伊方発電所3号機 火山影響評価の見直しについて

平成27年4月21日
四国電力株式会社

図7 九重第一降下軽石層の分布図 (cm) と飯田火砕流堆積物の分布。

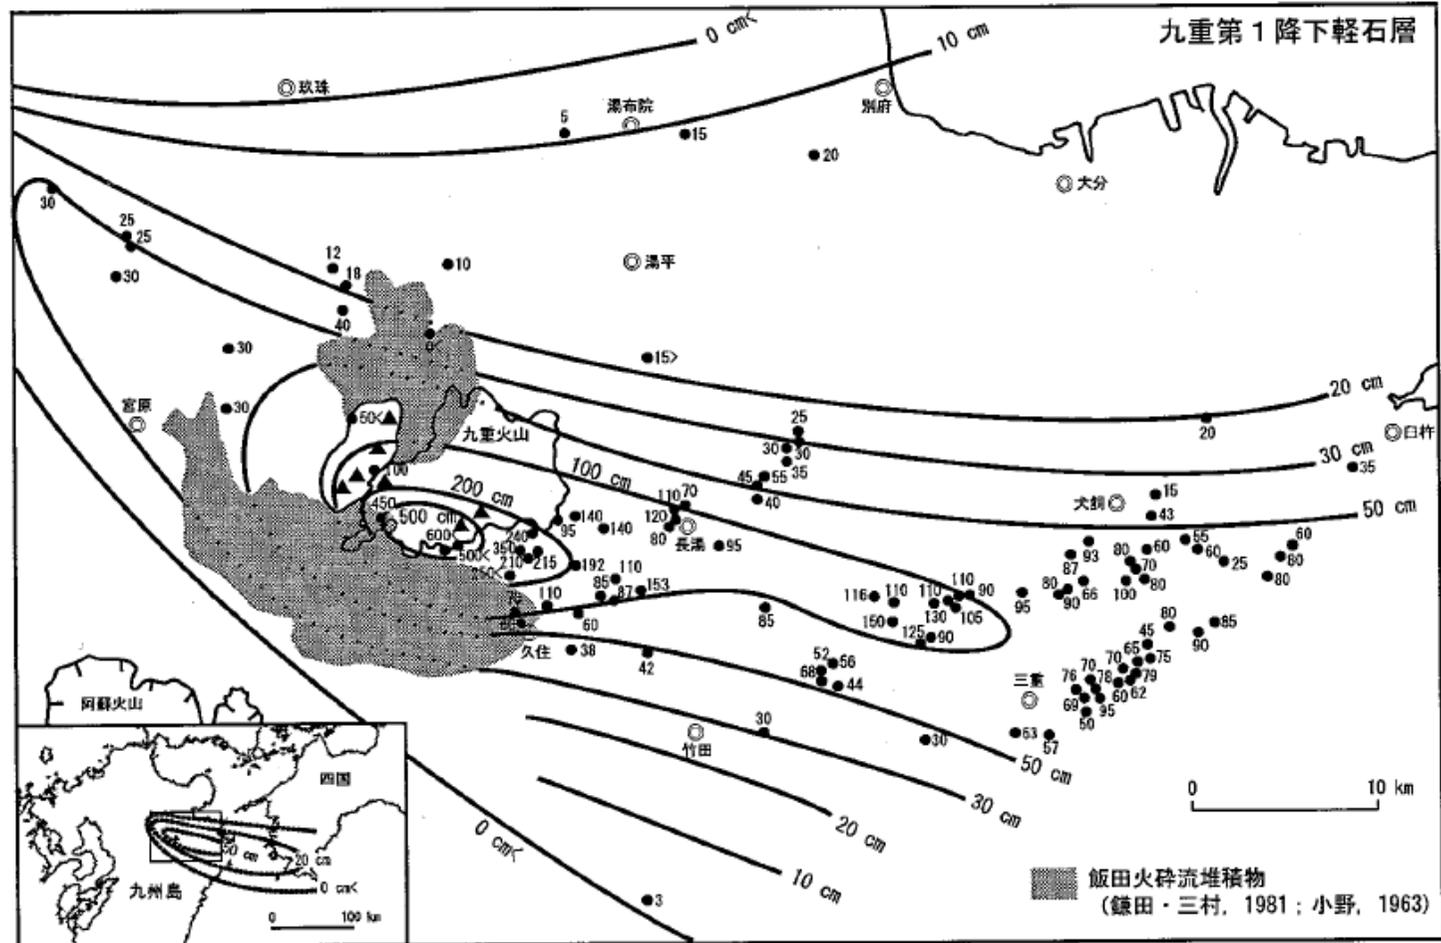
Kj-P1は、基本的に飯田火砕流の堆積域には見られない(図7)。Kj-P1は東南東の分布軸を持って主に九重火山東方に分布し、150km離れた高知県南西部まで達している(熊原・長岡, 2002)。分布(図7)から給源は九重火山南西部で、見かけ体積は 6.2km^3 である。」

噴出量を6.2km³とした降下火山灰シミュレーション結果(詳細)

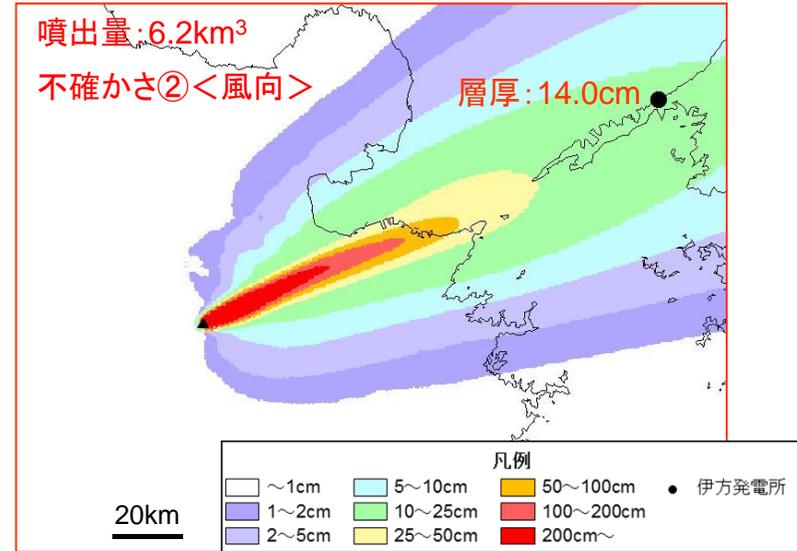
○最近、月刊地球2014年08月号(雑誌)に九重第一軽石の噴出量として 6.2km^3 が示された(長岡・奥野, 2014)。

○上記報告を踏まえ、噴出量を 6.2km^3 とした場合の解析を行う。

敷地からの距離		108km	
イベント名		九重第一軽石	
イベント年代		50ka(5万年前)	
地質調査に基づく敷地付近の火山灰厚さ		ほぼ0cm	
噴出量 (■ 最近の報告を踏まえ追加評価)		2.03km ³	6.2km ³
降下火山灰シミュレーションによる火山灰層厚	月別平年値の風	平均0.5cm (最大2.2cm)	平均1.5cm (最大6.9cm)
	不確かさの考慮	最大4.5cm	最大14.0cm

原子力安全に対する信頼向上の観点から、不確かさを考慮した評価を行い、その結果に更に余裕を見て、敷地において考慮すべき降下火砕物の厚さを15cmとする。
